De Pastoor van Arskerk te Delft

Planbeoordeling vervangende nieuwbouw Archipelontwerp

Gerrit Vermeer en Gert Eijkelboom

juni 2017

Impressies van de vervangende nieuwbouw door architectenbureau Archipelontwerpers uit 2017.

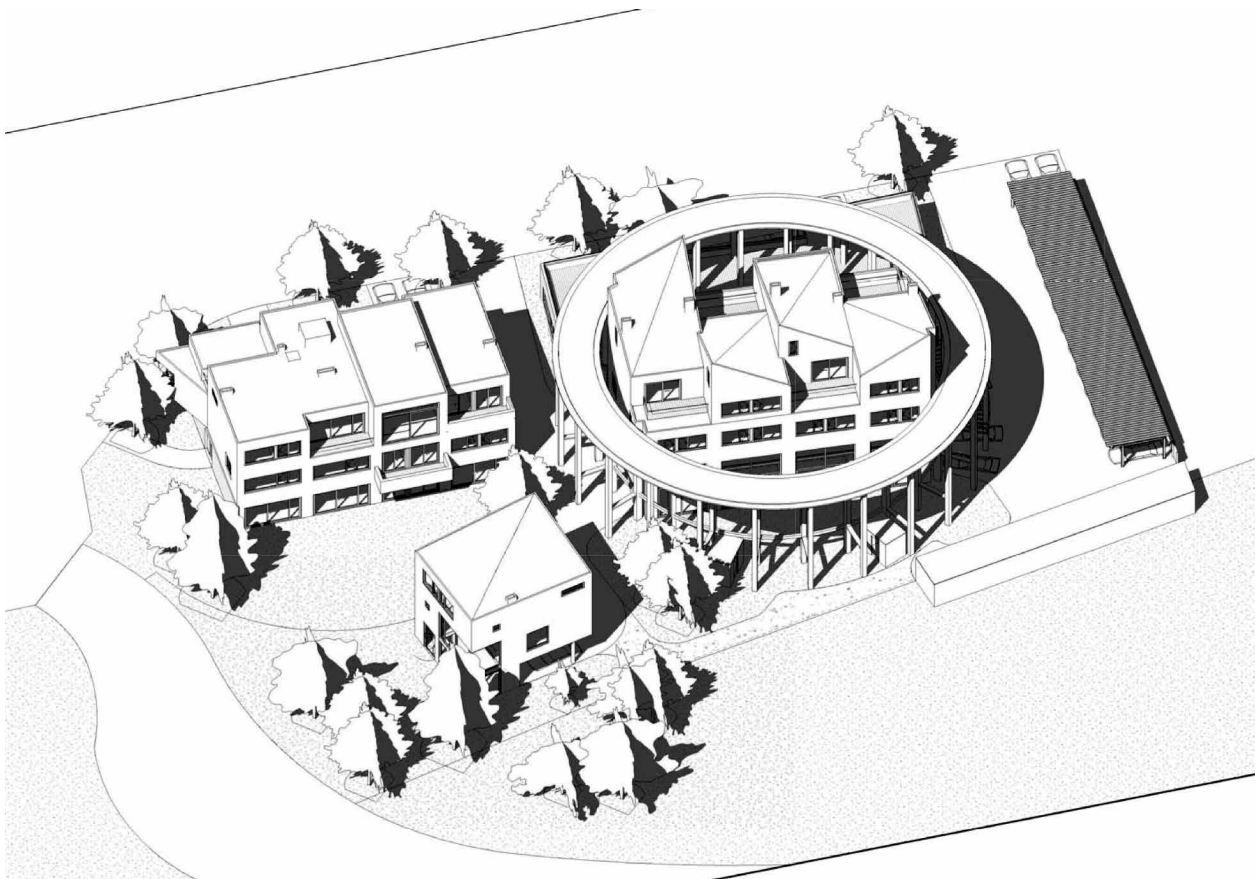
stedenbouwkundige en typologische waarden behouden. De 24 te behouden betonjukken laten de contour van de oorspronkelijke kerkzaal met zijn krachtige cirkelvorm in stand. Het effect daarvan is tevens dat een belangrijk deel van het oorspronkelijke effect van 'scharnierpunt' en van de cultuurhistorische waarden bewaard blijft.' Het behoeft geen betoog dat de typologische waarde volstrekt niet behouden blijft door enkel het betonskelet van de omgang te handhaven, aangezien het gebouw met zijn koepel en zijn gesloten gevels zich kenmerkte door een besloten, in zichzelf gekeerd karakter. Dat gaat geheel verloren. De te behouden jukken zijn in de huidige situatie van buitenaf niet eens zichtbaar. Het beeld verandert volkomen en vermag daardoor nauwelijks een herinnering op te roepen van wat er eerst was.

De nieuwe woningen heten in het rapport 'losjes gepositioneerd' te zijn in de cirkelvorm. Dit is een understatement: het woningblok komt in de cirkel te staan zonder dat het daar verder op inspeelt. Het geheel wekt de indruk op een gekunstelde manier toch iets van het oude gebouw te willen handhaven, maar het liefst zo weinig mogelijk.
